Anpassungen / Präzisierungen am Bebauungsplan Kernzone Winkel Auf Grund der Einspracheverhandlungen vom 3., 4., 11. und 17. November 2015

Rot = Anpassung / Präzisierung
Gestrichen = entfällt
Gelb umrandet = Plananpassung

Ausschnitt Situationsplan (ohne Massstab)

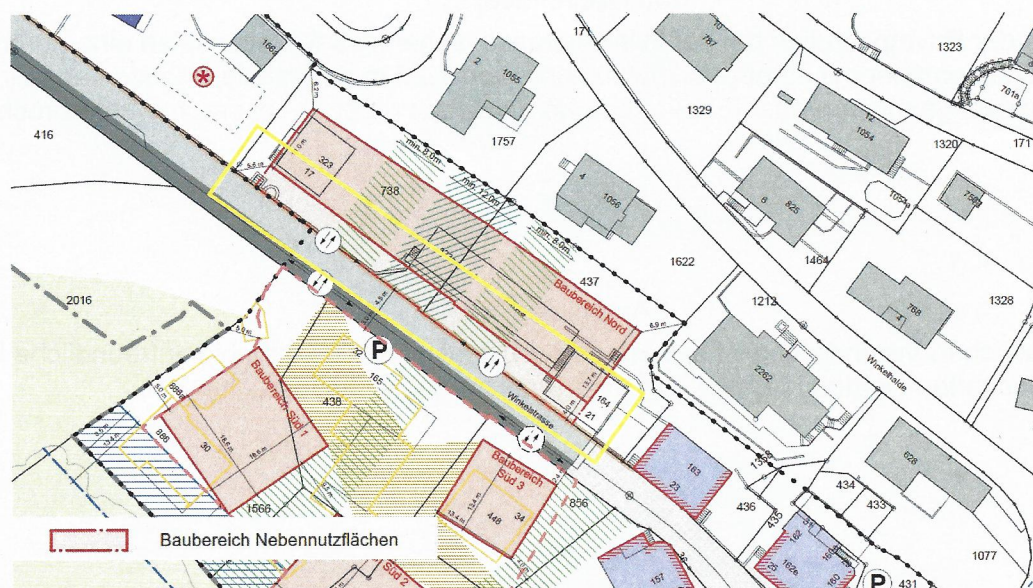
1 Innerhalb des Baubereichs Nord sind Bauten mit ~~einem Sockelgeschoss und~~ einer maximalen Gesamthöhenkote von 448.00 m ü. M. zulässig.

2 ~~Das Sockelgeschoss hat eine Höhe von max. 1.20 m ab gewachsenem Terrain aufzuweisen. Ein zusammenhängendes Sockelgeschoss ist zulässig.~~ Im Baubereich Nebennutzflächen gemäss SIA 416 sind Bauten mit der maximalen Höhe entsprechend der Oberkante der Natursteinmauer (gemäss Art. 14) mit begrünten Dachflächen zulässig.

Anpassung gemäss Art. 7 SBV
